Appendix2.4-14 Minutes of Discussion on Air Pollution Control Diagnosis and Energy Audit

**Нийслэлийн агаарын бохирдлыг бууруулах ажлын хүрээнд “Гэр хорооллын айл өрхийн яндангийн утаа шүүгч”-ийг сонгон шалгаруулах зөвлөгөөний тэмдэглэл-1**

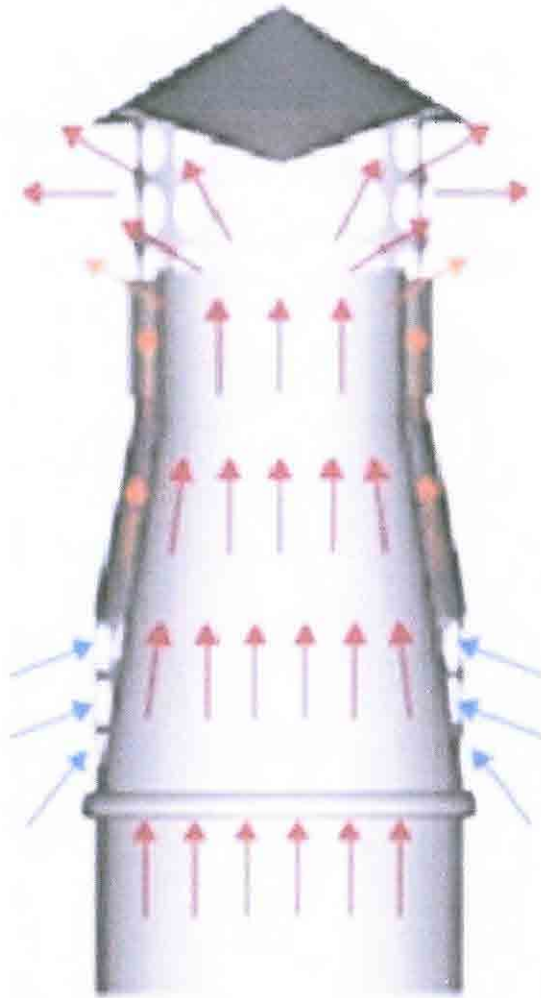
- Энэ төхөөрөмж нь утааны өнгийг шингэлж өгч магадгүй боловч шүүхэд үр дүн гарахгүй.
- Зохион бүтээсэн эх сурвалж нь Чехийн байлдааны зориулалттай Татра гэдэг ачааны машины яндангийн өндөр температурыг хөргөж эсрэг этгээдийн халдлагаас хамгаалах зорилгоор анх бүтээгдсэн. Ерөнхий ажиллах зарчим нь яндангаас ялгарах утааны температурыг ашиглан яндангийн амсрын хэсгийн орчны агаарыг халааснаар гарах амны хэсгийн агаар утаатай холилдон утааны температур буурдаг. Ингэснээр агаар болон утаа холилдож өтгөрөлт тэр дороо шингэрч болох ч тоосонцрыг шүүхэд ямар ч нөлөө үзүүлэхгүй.

- Утааны температур ихэссэнээр зуух руу нэвчих агаарын хэмжээ дагаж өснө. Яндангийн гарах талын хэсэгт даралтын хэмжээ алдагдаж гэрийн зуух руу урсан орох агаарын хэмжээ багасна. Агаарын хэмжээ болон галын хүчийг бууруулж чадах боловч шаталтын нөхцөлд агаарын хэмжээ дутагдах учир зуухны хүчин чадалд шаардлагатай хэмжээнд байна гэх үндэслэлгүй учир муу нөлөө үзүүлэхгүй гэж хэлэх боломжгүй.

- Тоосны шүүлтийн хувьд үр дүнгүй учир агаарын бохирдлыг бууруулах талаас сонголт хийх боломжгүй.

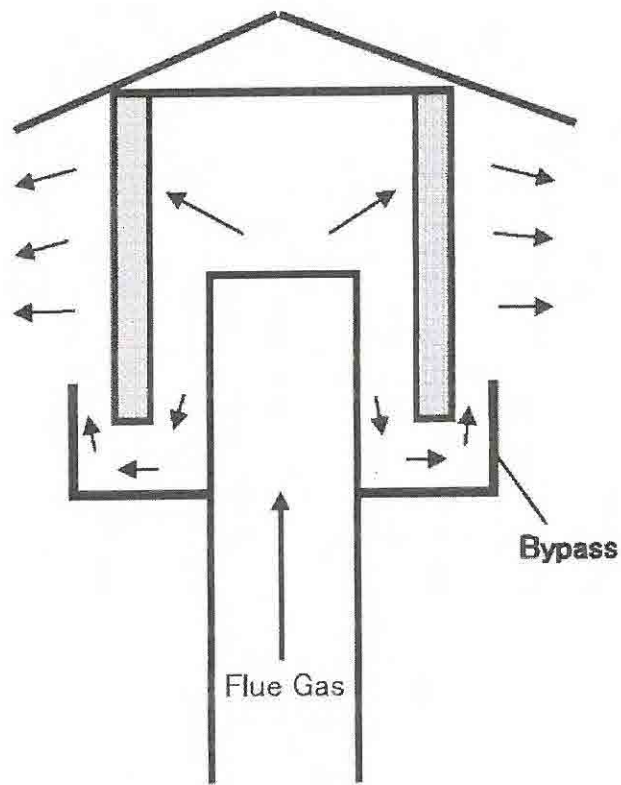
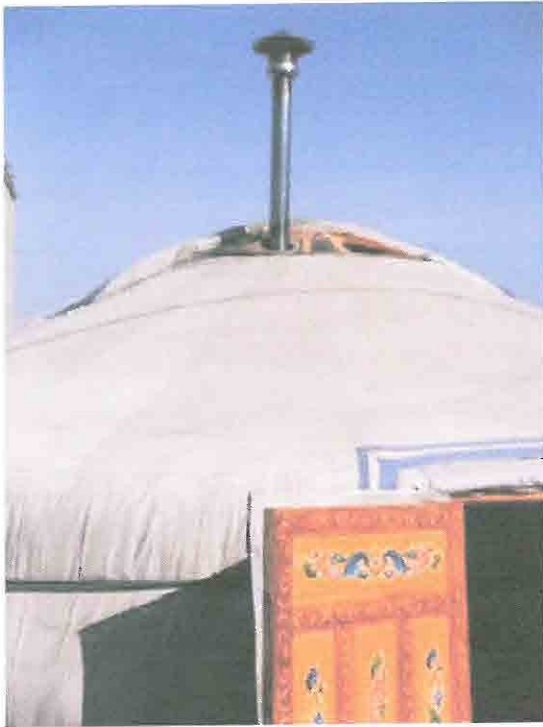
- Утааны хийг нарийн төмөр тороор шүүх учраас нэлээн өндөр үр дүнтэй байх боломжтой. Гэхдээ уг төмөр торыг тогтмол хугацаанд цэвэрлэх шаардлагатай бөгөөд бөглөрсөн тохиолдолд аюулгүй сүвээр утаа гарах учраас шүүлтийн үр дүн буурна.

- Нарийн төмөр торон дээр үнс хуримтлагдах учраас шүүлтийн үр ашиг ихтэй боловч их амархан бөглөрчих магадлалтай. Ерөнхийдөө том ширхэглэлт үнс тоосонцрыг голчлон шүүх бөгөөд нарийн ширхэглэлтэй үнс тоосыг шүүх боломжгүй. (Гэхдээ харьцангуй нийт тоосонцрын хэмжээгээр харьцангуй өндөр АҮК-той байх магадлалтай)

- Хэдийгээр төмөр тор бөглөрсөн тохиолдолд уг шүүгчийн доод хэсэг дэх аюулгүй сүвээр утааг гаргахаар бодолцсон байгаа боловч зуухны шаталтын агаарыг бууруулах нөлөө үзүүлэхгүй гэдгийг бөглөрсөн үеийн байдлаар шалгаж үзэх шаардлагатай.

- Энэ шүүгчийг ашиглах боломжтой. Гэхдээ төмөр тор бөглөрсний дараа аюулгүй сүвээр ихэнх утаа гарах учир шүүлтийн хувь буурна. Иймээс цэвэрлээнээс цэвэрлэгээний хоорондох давтамжинд хэр зэрэг зөрүү гарахыг тооцоолж цэвэрлэгээ арчилгааг хэрхэн явуулах тал дээр анхаарах хэрэгтэй.

НАЧА-наас туршилт хийж уг тоноглолыг шалгаж үзэхээр болсон.

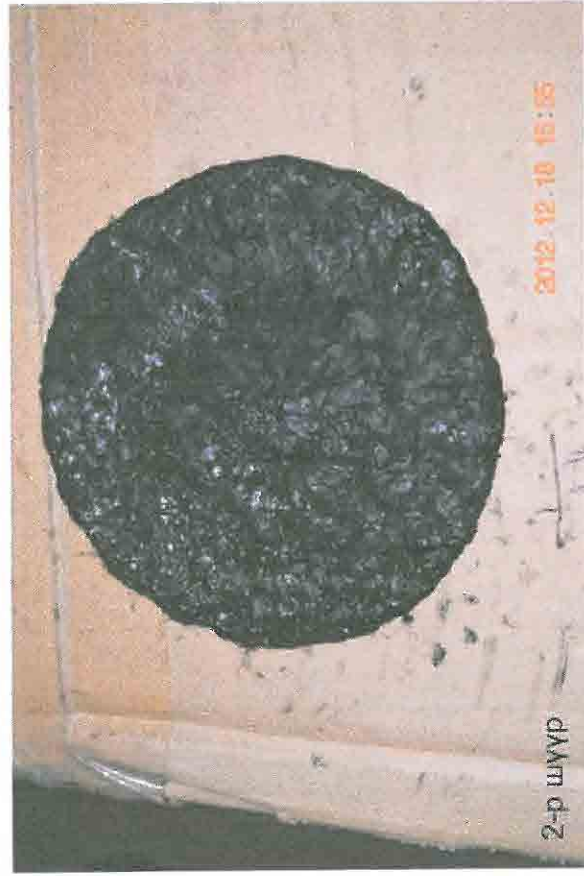
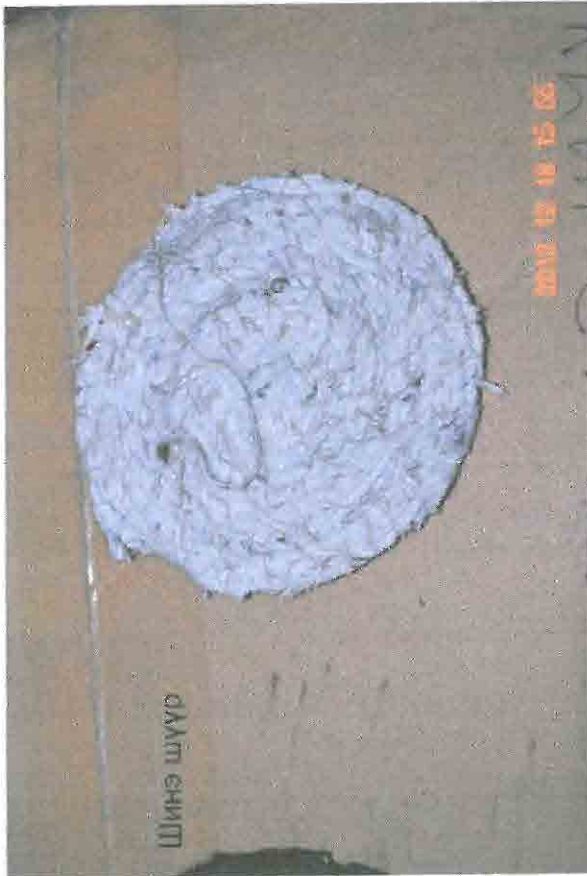
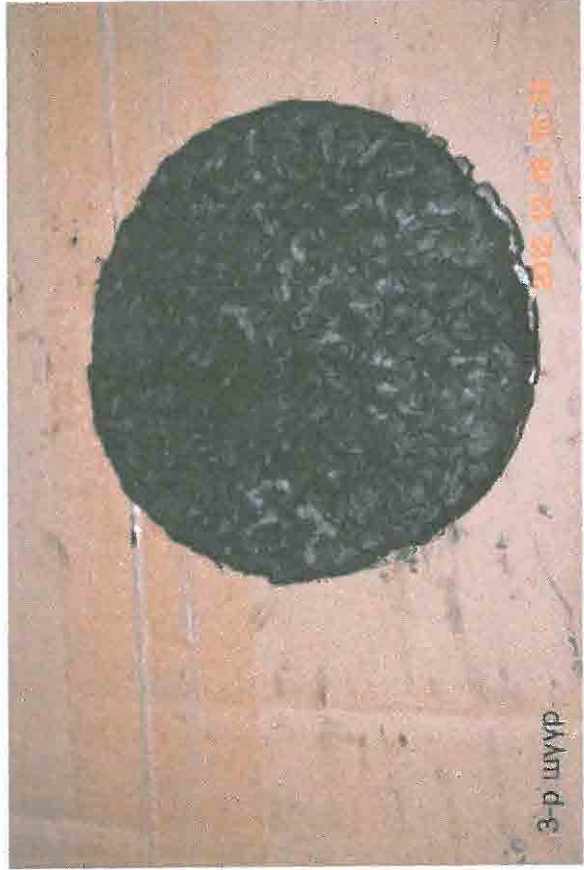
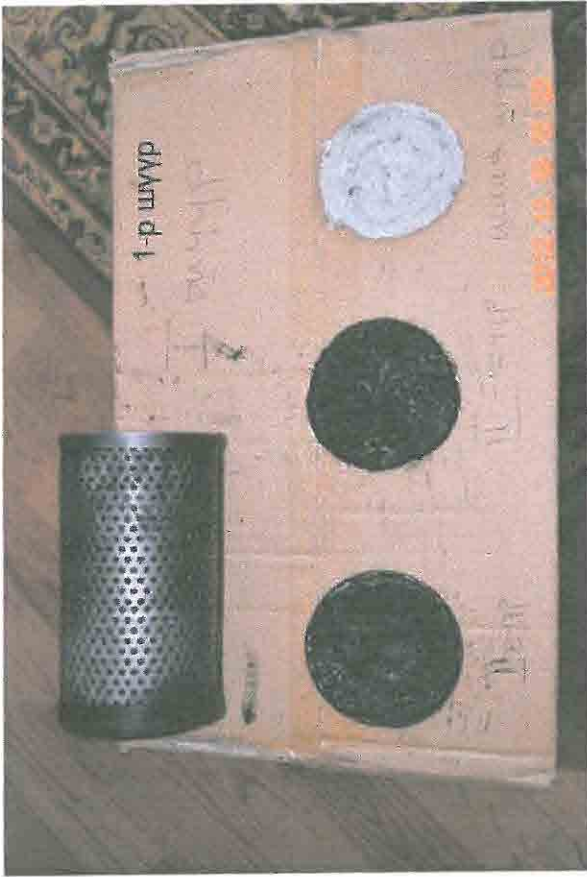
- Утааг нарийн төмөр тороор шүүх учраас түүний нарийвчлалаар нэлээд их хэмжээний үнс тоосыг шүүх боломжтой. Гэхдээ уг торыг тогтмол хугцаанд цэвэрлэх шаардлагатай бөгөөд хэрэв бөглөрсөн тохиолдолд зуух руу өгөх агаарын дутагдалд орж угаарын хий дотогшоо алдагдах боломжтой.
- Нарийн төмөр торон дээр үнс хуримтлагдах учраас шүүлтийн үр ашиг ихтэй боловч их амархан бөглөрчих магадлалтай. Ерөнхийдөө том ширхэглэлт үнс тоосонцрыг голчлон шүүх бөгөөд нарийн ширхэглэлтэй үнс тоосыг шүүх боломжгүй. Төмөр торон шүүлтүүр зуухны гүхээгт шургуулга хэлбэрээс байрлаж байгаа болохоор цэвэрлэгээ хийхэд хялбар.
- Бөглөрсөн тохиолдолд дотогшоо угаарын хий алдагдах магадлал өндөр байгаа нь хүн угаартах аюултай гэж үзэж байна.

Хэдийгээр үнс тоос шүүх зориулалттай боловч амархан бөглөрөх магадлалтай учир цэвэрлэхээ мартсан үед хүн угаартах аюултай иймд аюулгүй байдал талаасаа сонгох боломжгүй.

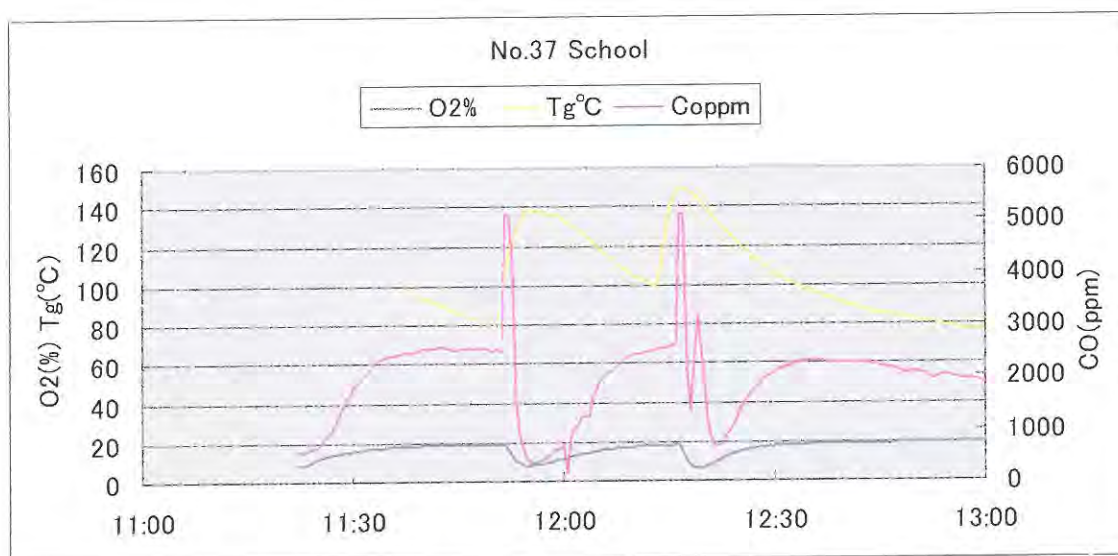
**O<sub>2</sub> агууламж:** Нүүрс цэнэглэлт хийсэн тэр агшинд O<sub>2</sub>-н агууламж 19%-с 8% хүртэл хэдхэн минутын хугацаанд буурч төдөлгүй бага багаар нэмэгдэж байв.

**CO агууламж:** Нүүрс цэнэглэлт хийсний дараа түүний CO-н агууламж огцом өссөн. Энэ байдал нь 1-2 минут үргэлжилж (хэмжилтийн явцад 1 минут орчим (5000 ppm)-г давсан.) Үүний дараа 400 ppm хүртэл буурсан боловч удалгүй 2000 ppm хүртэл өссөн. Нүүрс цэнэглэсний дараа гэнэт өссөн шалтгаан нь нүүрс шатаалтын ууршилтаас үүссэн гэж үзэж байна. Түүний дараа агууламж өсөхөд ямар хүчин зүйл нөлөөлсөн нь тодорхой бус. Нүүрсний

шаталт явагдахтай зэрэгцэн галын хотлын температур багасч шатах процесс буурсан байж магадгүй. (CO-н агууламж ихсэхийн хэрээр утааны хийн температур буурч байсан.)

**Утааны хийн температур:** Нүүрс цэнэглэлтийн дараа температур нь өсч нүүрсний шаталт явагдах тусам температур нь аажмаар буурсан. Энэ УХЗ-ны хувьд зуухны утаа ялгаруулах хэсэг дээр экономайзер суурьлуулагдсан. (Утааны хийн температурыг экономайзерийн гаралтан дээр хэмжсэн) тиймээс утааны хийн температур бага гарч байлаа. Дундаж утга нь 119°C, хамгийн бага утга 79°C. Зуух ашиглагч байгууллага нь энэ нөхцөл байдлыг мэдэж байсан бөгөөд хэрэгцээний өгөх усны шугам дээр богино холболтын пермутчик хийж зуухны тэжээлийн усны температурыг тодорхой хэмжээний өндөр температурт барьж байдаг бололтой.

Утааны хийн температур бага, O<sub>2</sub>-н агууламж хамгийн багадаа 14% (агаарын харьцаа 3-д харьцах), утааны хийтэй хамт алдагдах дулаан нь бусад УХЗ-тай харьцуулахад бага гэж үзэж байна. (14% орчим). Агаарын харьцааны тухайд бага зэрэг буурах талдаа байгаа боловч O<sub>2</sub>-н агууламж хамгийн багадаа 8% (агаарын харьцаа 1.6-д харьцах) гэх бага талдаа байгаа тул агаарын харьцааны тохируулга хийхэд хэцүү байж магадгүй. Мөн одоогоор хэрэгцээний халуун усаар хангах зориулалтаар ажиллаж байгаа тул бага ачаалалттай байгаа боловч өвлийн улиралд зуухны ачаалал нэмэгдэхийн хэрээр нүүрс цэнэглэлтийн давтамж болон 1 удаагийн цэнэглэлтийн хэмжээ ч ихэсч, утааны хийн хүчил төрөгчийн агууламж нь бүхэлдээ багасах магадлал өндөр. Тиймээс одоогийн тоног төхөөрөмжинд томоохон хэмжээний шинэчлэлт хийх шаардлагагүй гэж үзэж байна.

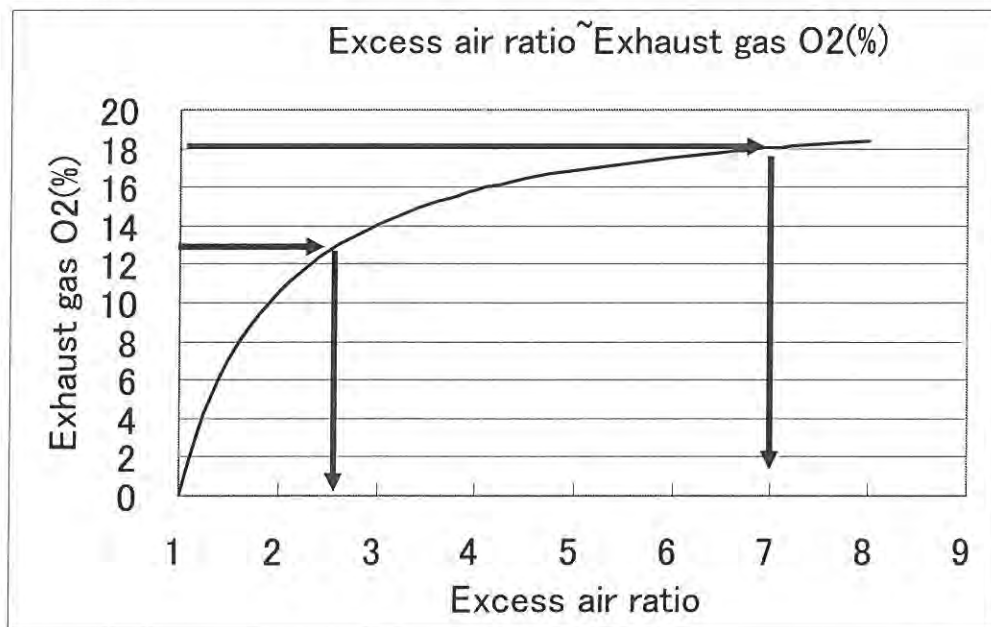
Утааны хийний хүчилтөрөгчийн агууламж 18%-тай нэлээд өндөр байна. Утаа сорогч нь хүчин чадал өндөртэйгээс ердийн үед үлээх салхилуурыг ажиллуулдаггүй байдал нь гол шалтгаан гэж үзээд дараах хоёр байдлаар дүгнэж байна.

(1) УХЗ-ны доторх сийрэгжилт —20ммуб-тай бага байгаа тул зуухны амнаас агаарын

нэвчилт ихтэй байна.

(2) Утаа сорогч хэт хүчтэй тул ул ширмэн доороос илүүдэл агаарыг ихээр сорж байна.

Үүнд авах арга хэмжээнд утаа сорогчоос сорох агаарын урсгалын хэмжээг бууруулж УХЗ-ны доторх сийрэгжилтийг -4~5ммуб орчимд тохируулах. Үүний үр дүнд ул ширмэн доороос орж ирэх гал тэтгэх агаар дутагдвал үлээх салхилуурыг ажиллуудаг байх.

\* Үлээх салхилуурыг ажиллуулснаар сийрэгжилт ихэссэх бөгөөд энэ үед утаатай хаягдах хэсгийн урсгалыг өсгөж сийрэгжилтийн хэмжээг -4~5ммуб-д байхаар тохиргоо хийнэ. Энэ тохиргоогоор утааны хийний хүчилтөрөгчийн агууламж хэдий хэмжээгээр буух нь тодорхой бус байгаа ч ГДРМ-ын зууханд буурч байсан 13% хүртэл буулгасан үр дүнгээр тооцоолж болно.
